熱建建第623-2号

受 理 書

熱海市伊豆山字赤井谷

土の採取等変更届出書

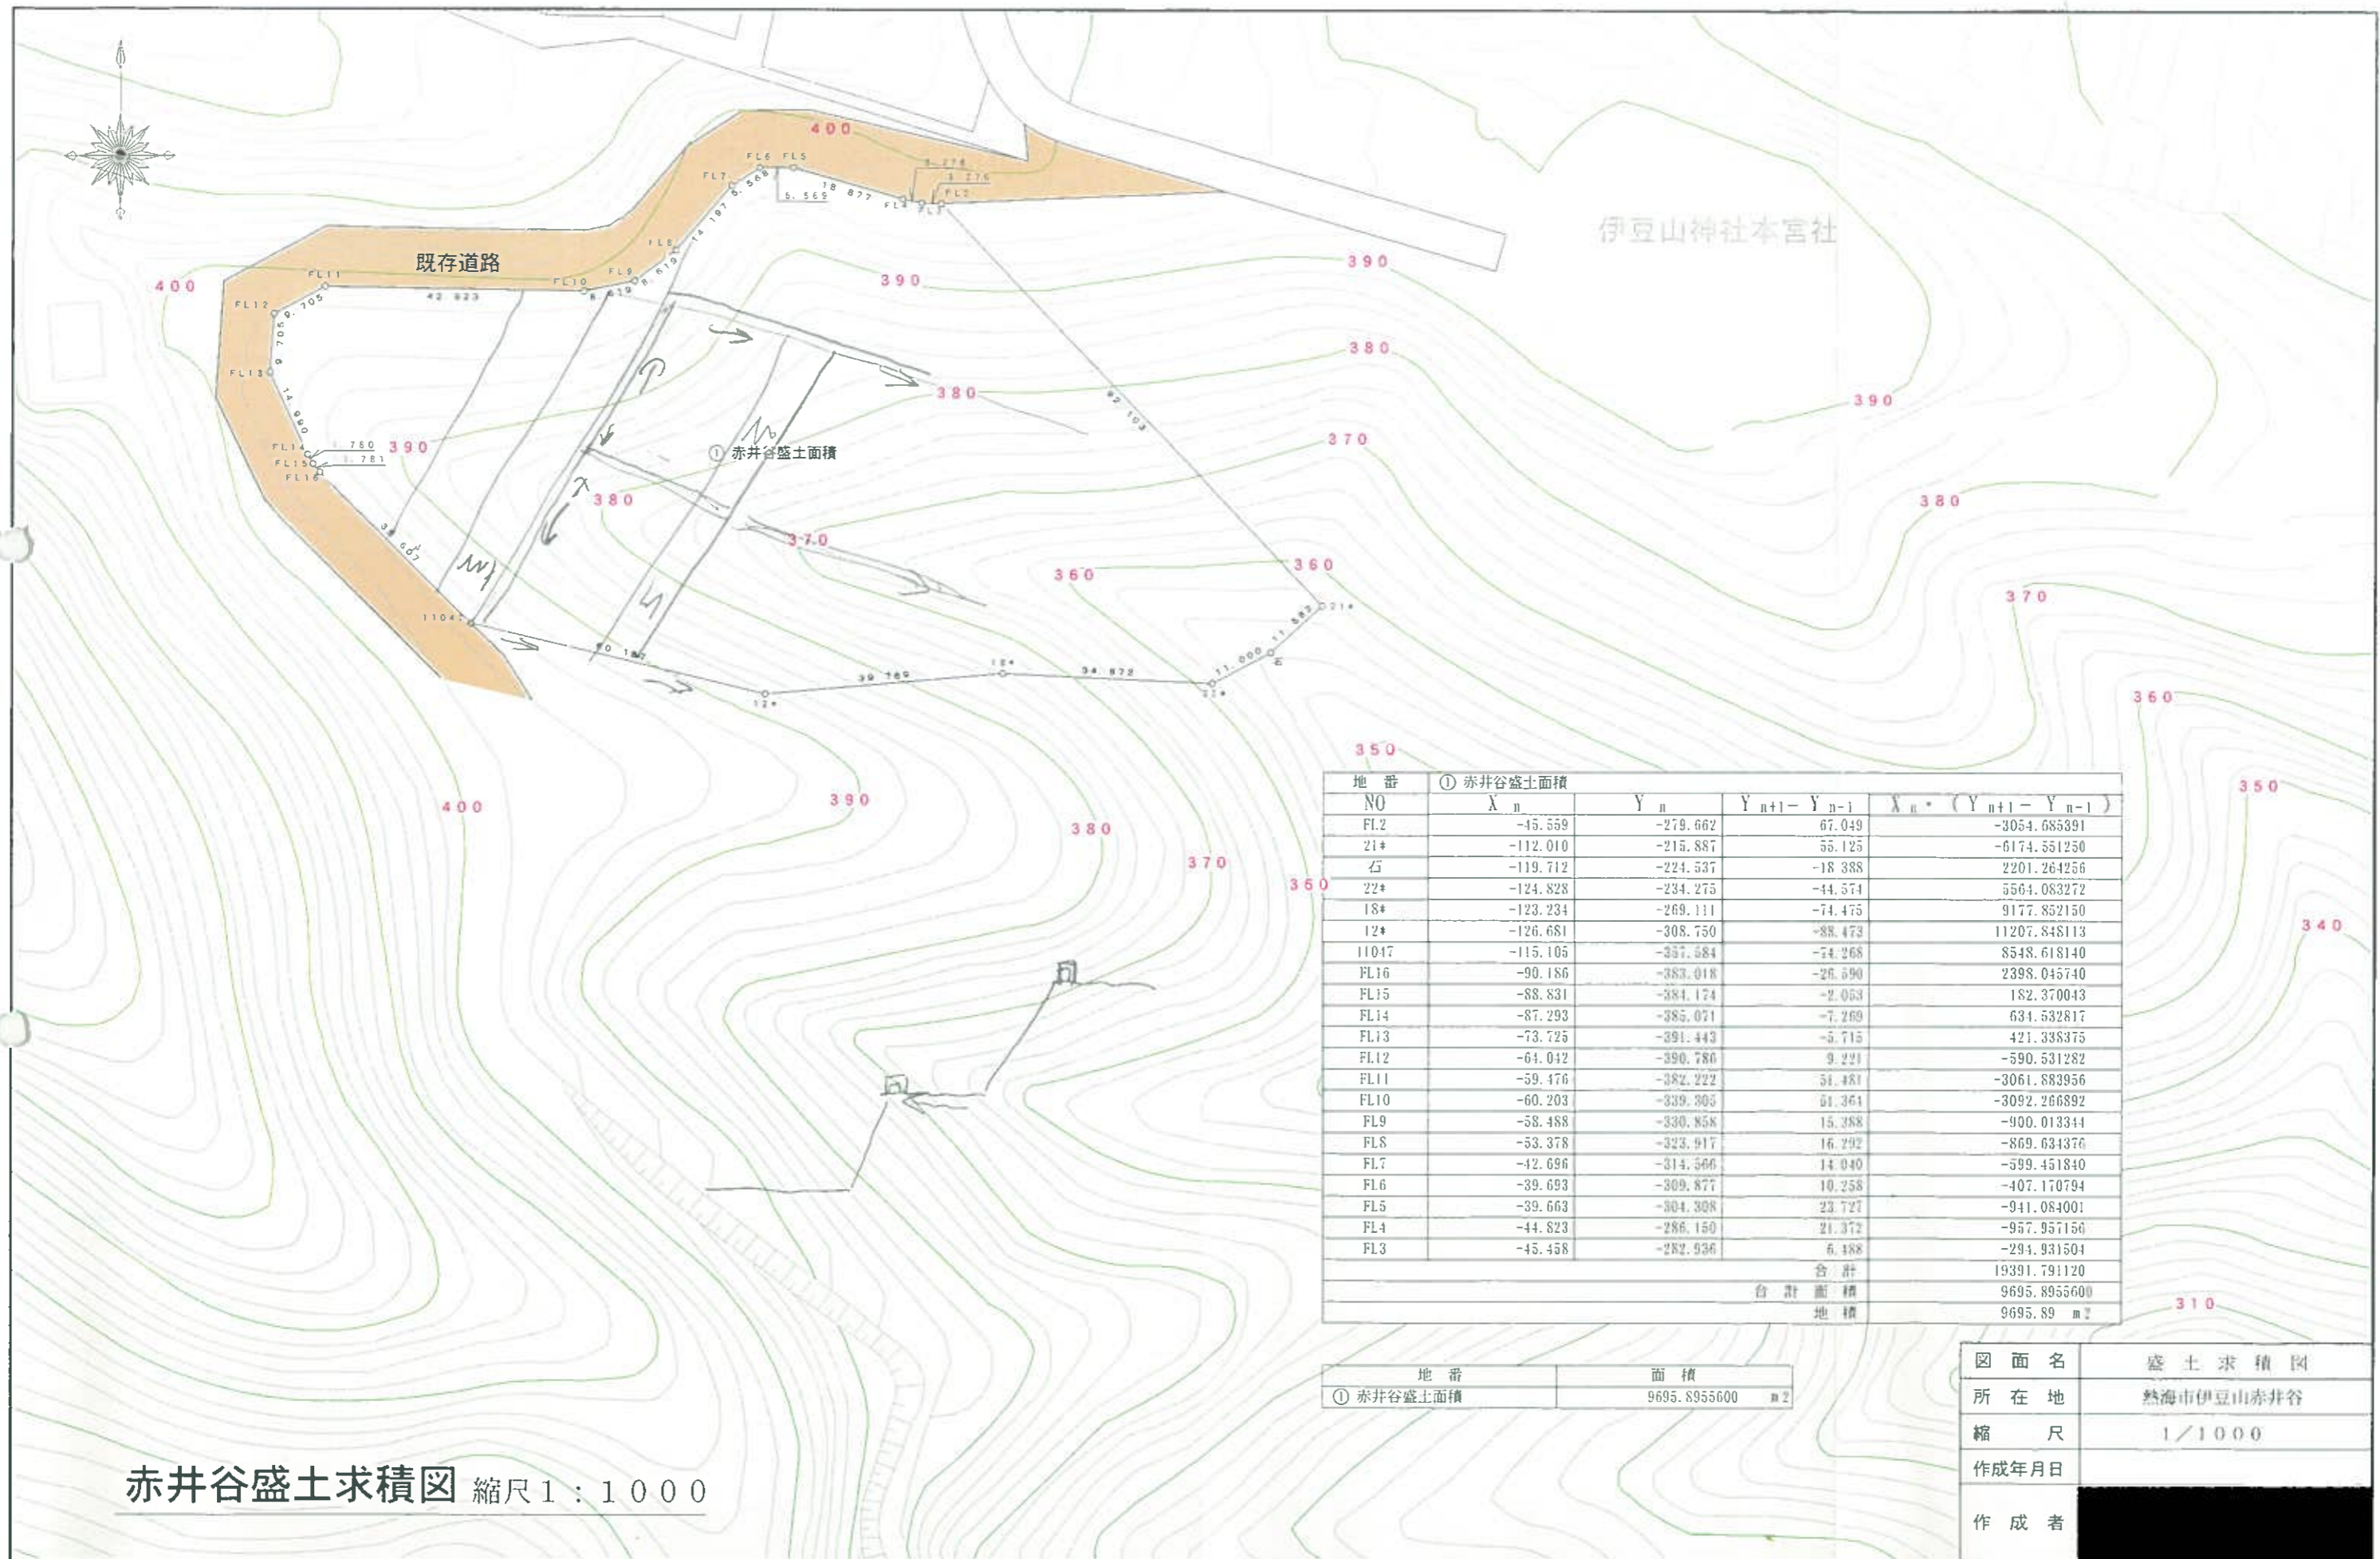
変更前	変更後
① 工法 口ッ7310	土堰堤
② 面積 9.746 m <sup>2</sup>	9,695.89 m <sup>2</sup>
③ 工期 H19.4.9~H20.4.8	H19.4.9~H22.4.8
④ 現場責任者 [Redacted]	[Redacted]

変更前の計画では、ロックソル工法により土留を予定してあったが  
現地の石の量では足らず工法の変更をするため。  
工法変更の為工期及び現場責任者も合わせて変更する。
